美特鋁質有限公司
MIDI ALUMINIUM FABRICATOR LTD.

工程指示 / 要求簡箋 ENGINEER INSTRUCTIONS(E.I.)

工程指示編號:	EI- 4851D	**修改版本:**	D
	HK- 2278		
工程編號:	J 853	**工程名稱:**	大窩坪（延坪道）
收件人:	生統	**發件人:**	Edwin Ho
工程項目:	T1 幕牆單元件生產 (大貨)(修訂D: 修改鋁板加石材單元+512.5下格G4玻璃帶背板)	**日期:**	15/12/2022

內容: 訂D:修改鋁板加石材單元+512.5下格G4玻璃帶背板)

名稱	單元件組裝圖數據表	制圖	陳俊賢	2022.6.1	修改	A		
材料		復核	謝永林	2022.6.28	日期	2022.10.27		
顏色	JMQ213457(三塗)	批准	胡哥		圖號	CW-114X(1)

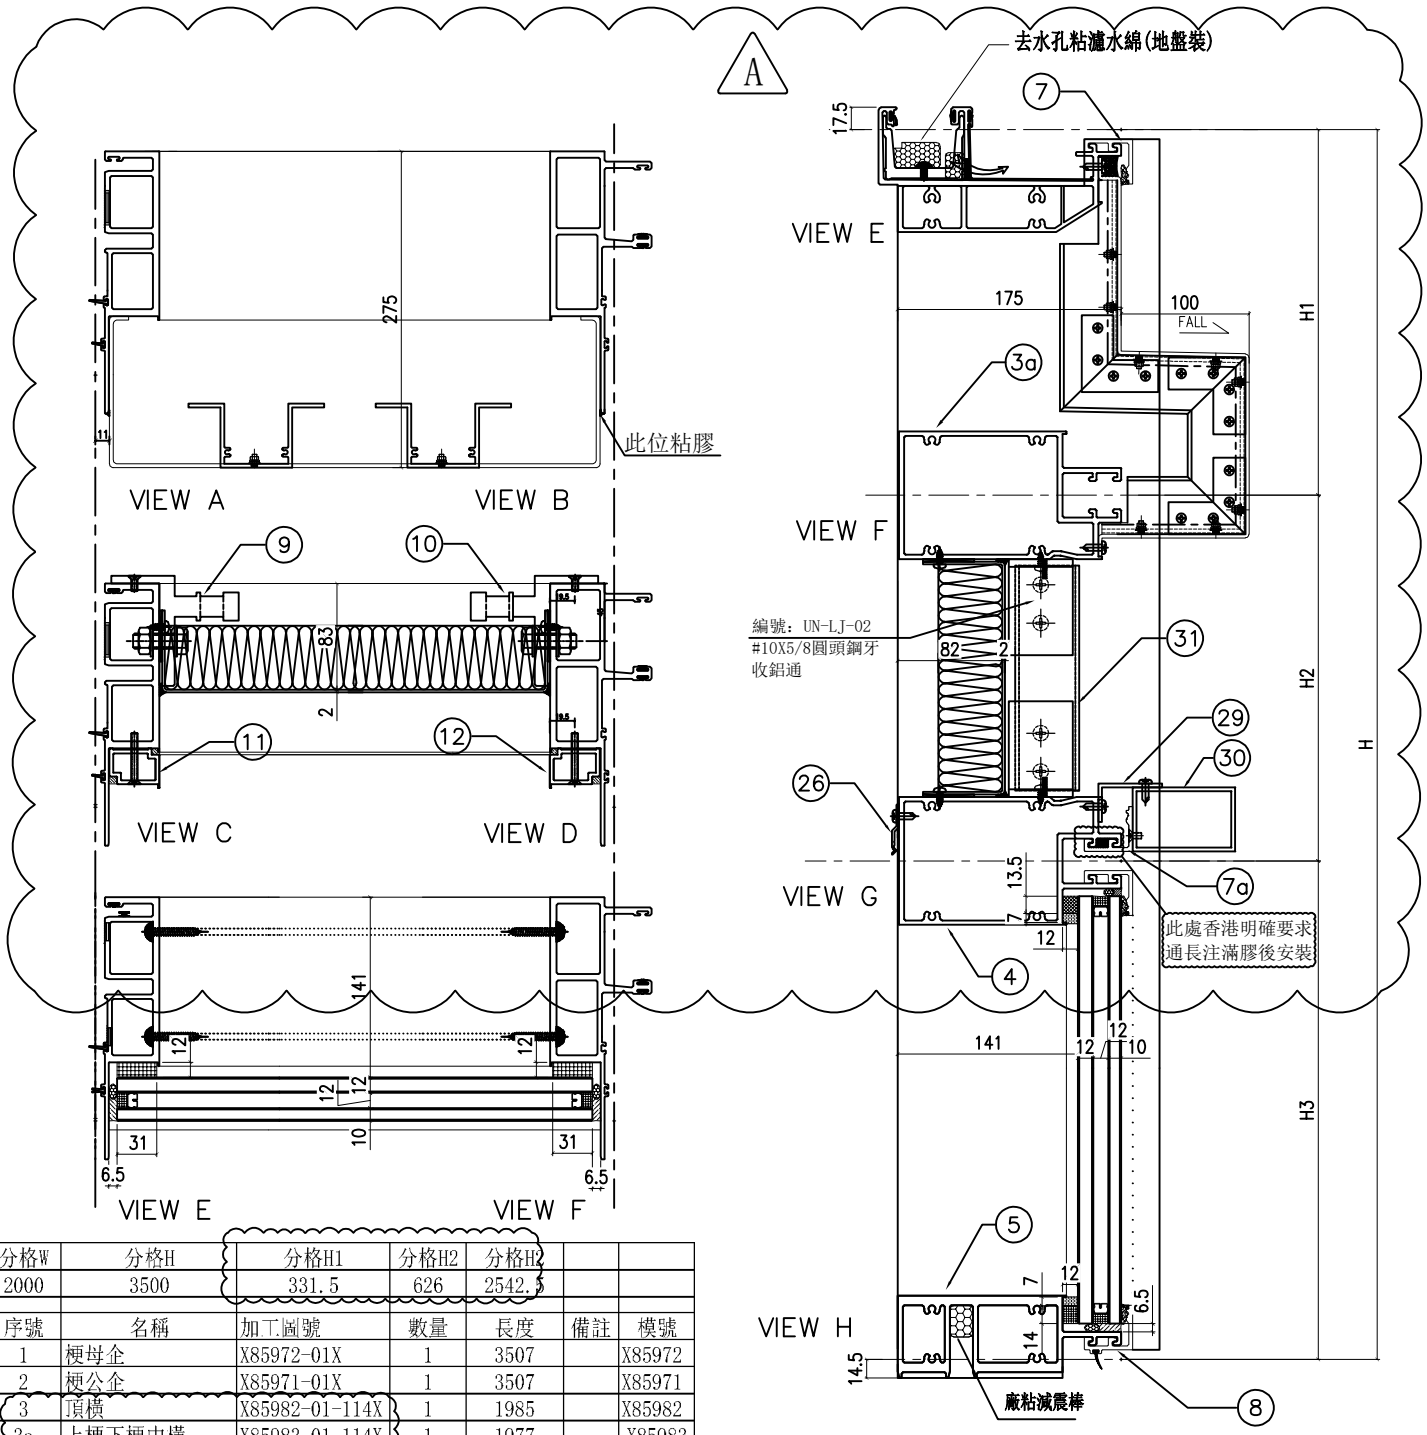
依據EI: 5161第九版施工圖修改原‘H1’分格尺寸
取消原位置玻璃，新增面板 A

名稱	單元組裝圖	制圖	陳俊賢	2022.6.1	修改	A		
材料		復核	謝永林	2022.6.28	日期	22.11.22		
顏色	JMQ213457(三塗)	批准	胡哥		圖號	CW-115L

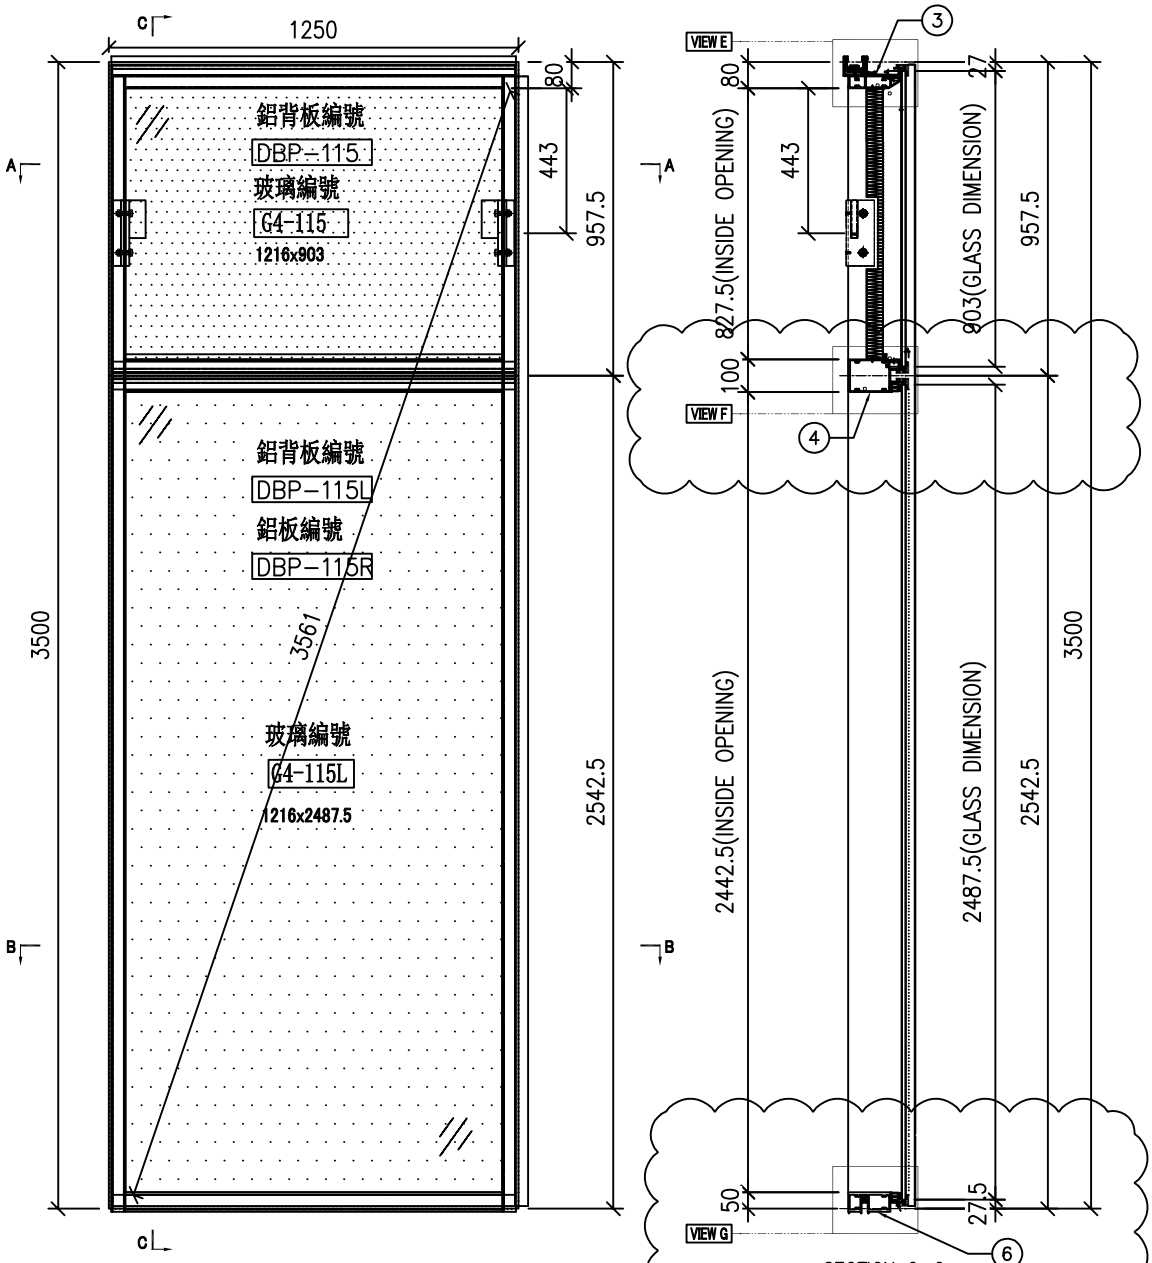
依據EI-5161修改墊通

名稱	單元件組裝圖數據表	制圖	陳俊賢	2022.6.1	修改	A		
材料		復核	謝永林	2022.6.28	日期	2022.10.27		
顏色	JMQ213457(三塗)	批准	胡哥		圖號	CW-119X(1)

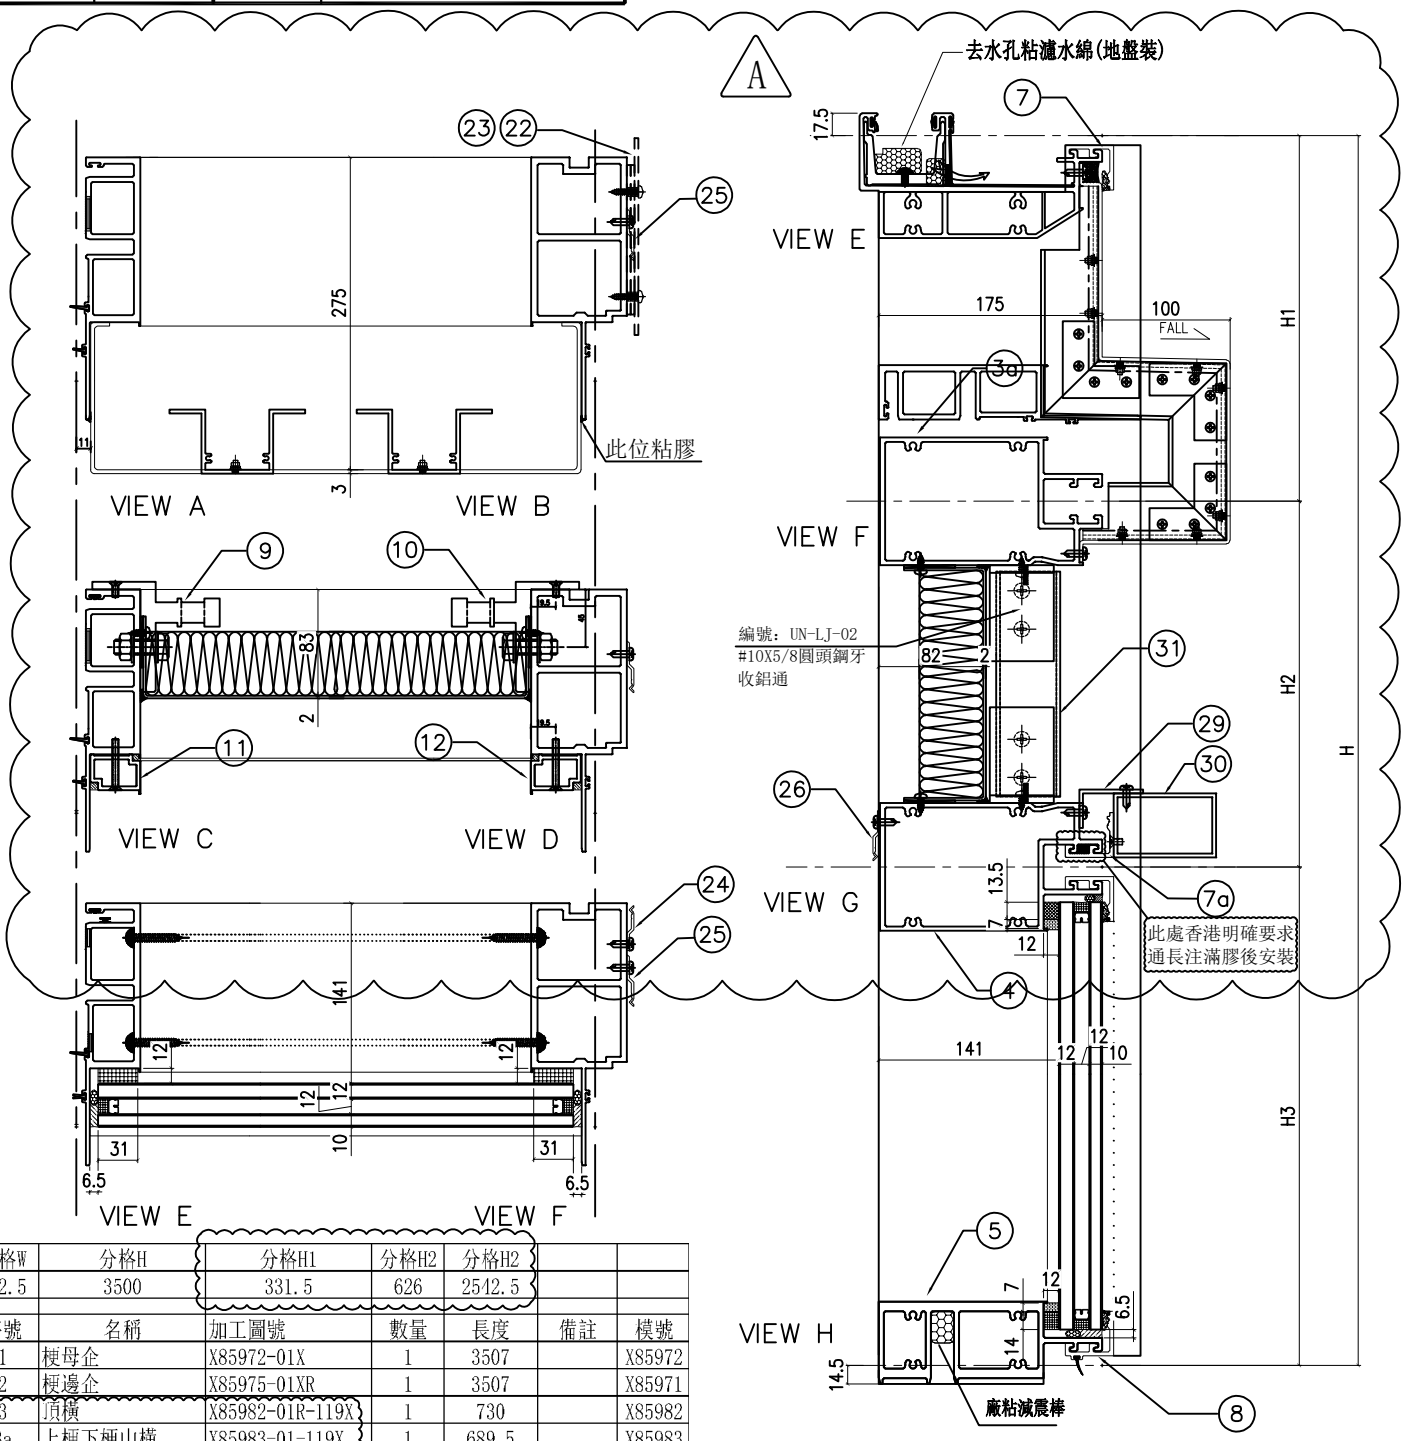
依據EI: 5161第九版施工圖修改原‘H1’分格尺寸
取消原位置玻璃，新增面板,裝飾鋁通 A

名稱	單元組裝圖	制圖	陳俊賢	2022.6.1	修改	A	B	
材料		復核	謝永林	2022.6.28	日期	2022.7.19	2022.10.27	
顏色	JMQ213457(三塗)	批准	胡哥		圖號	CW-PTBG20X

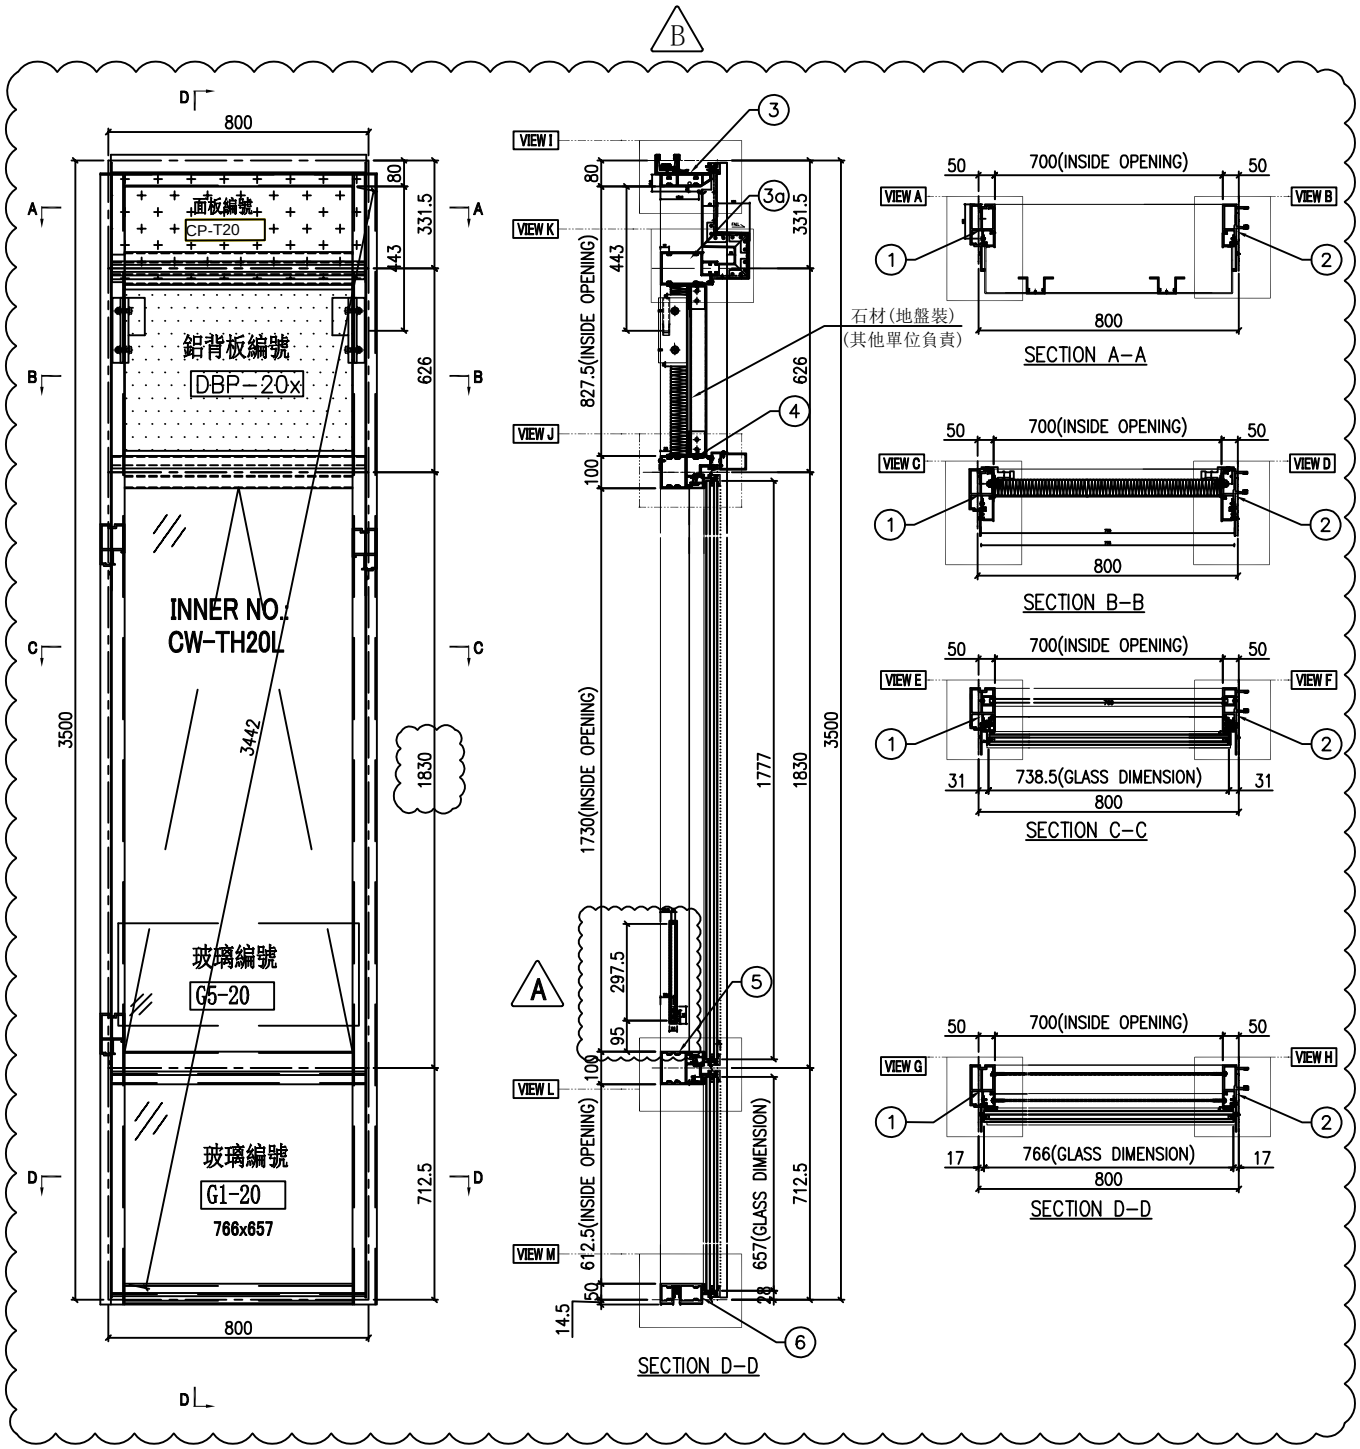
依據EI-5161C第九版施工圖修改(原:1000)分格高度尺寸
取消原位置玻璃，新增橫料與面板,裝飾鋁通
修改生窗分格高度 B

名稱	單元節點圖	制圖	陳俊賢	2021.11.03	修改	A		
材料		復核	謝永林	2021.11.30	日期	2022.10.27		
顏色	JMQ213457(三塗)	批准	胡哥		圖號	CW-PTBG20X(1)

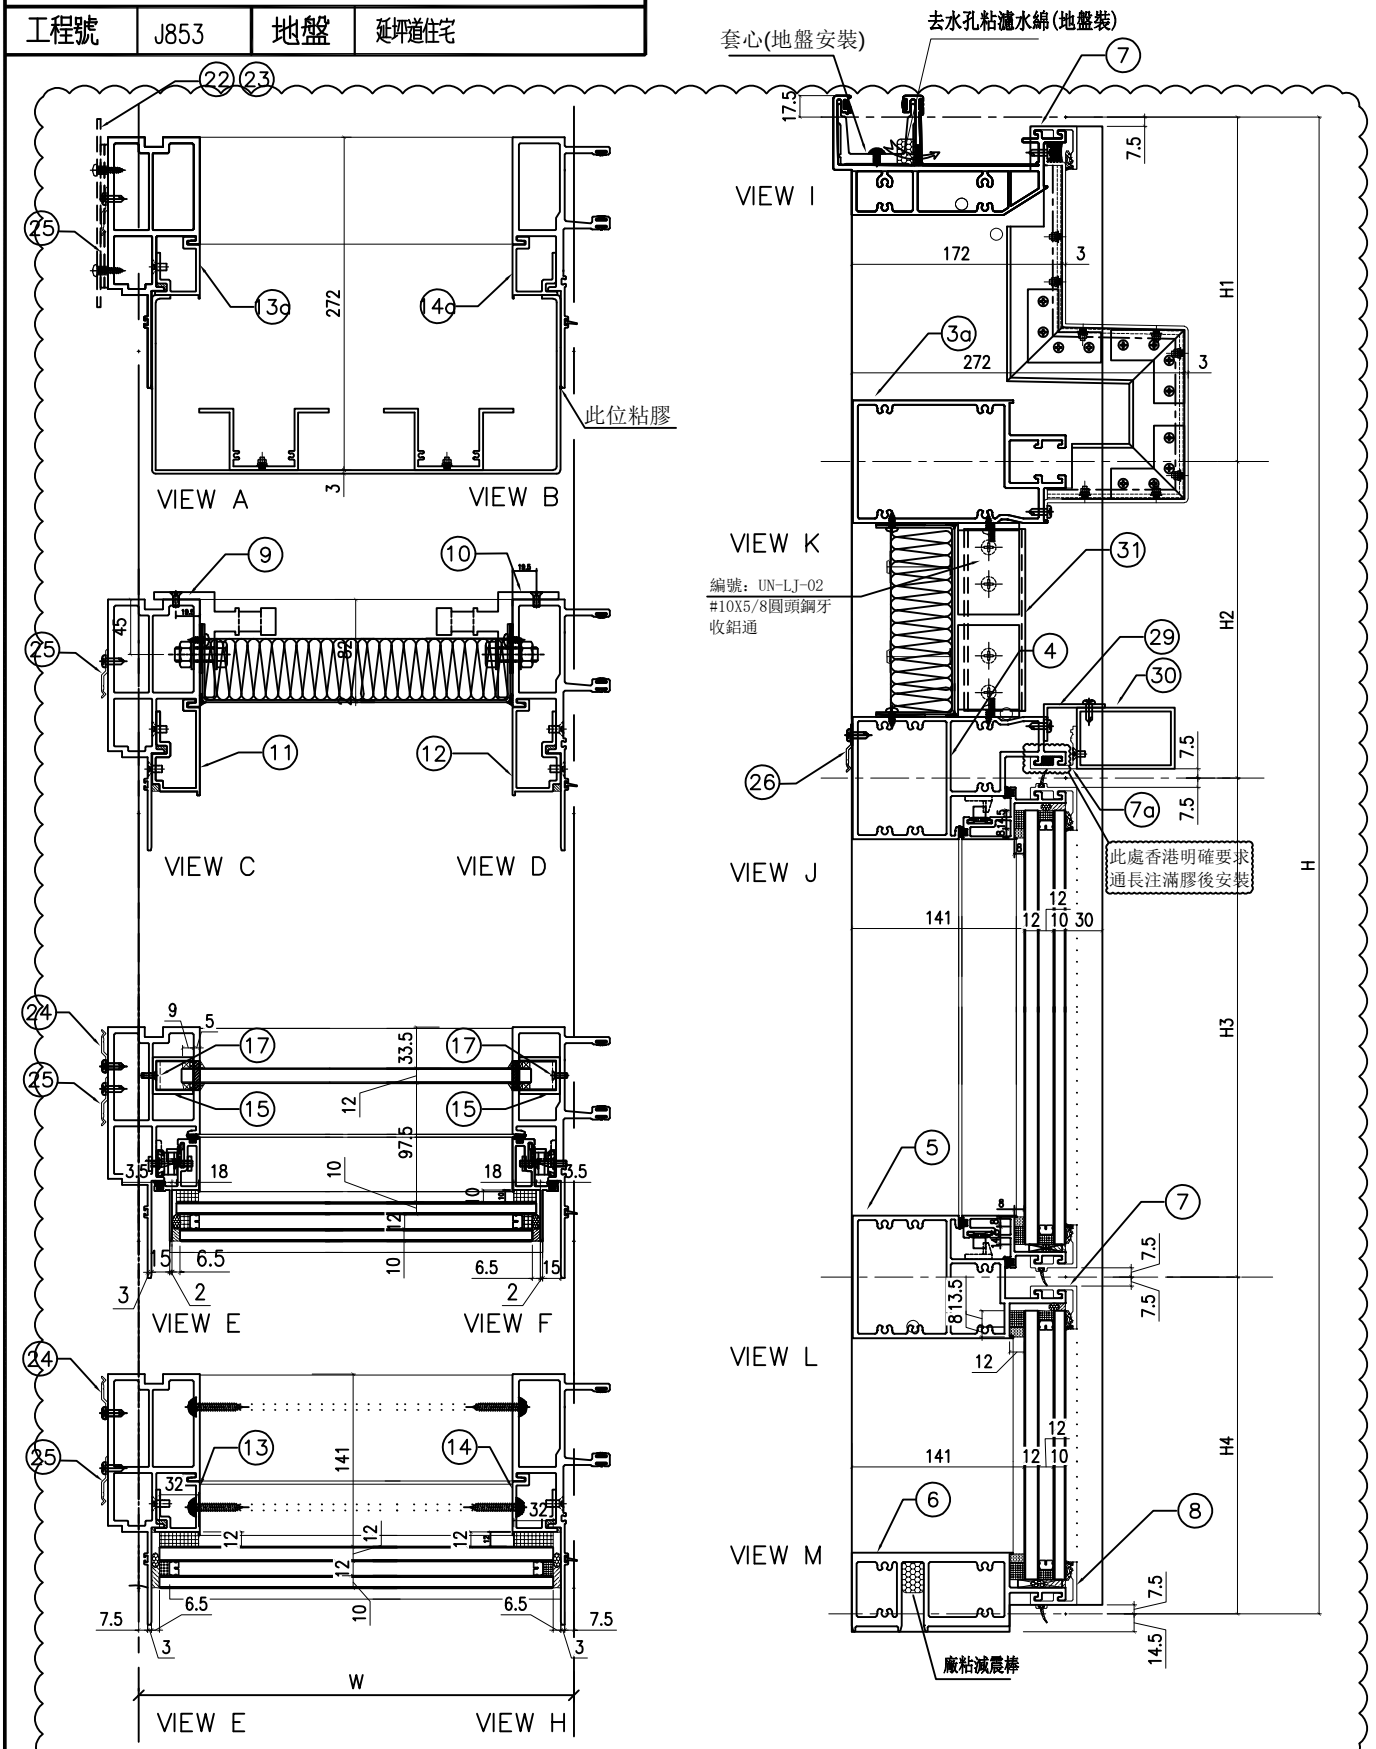
依據EI-5161C第九版施工圖修改(原:1000)分格高度尺寸
取消原位置玻璃，新增橫料與面板,裝飾鋁通
修改生窗分格高度 A
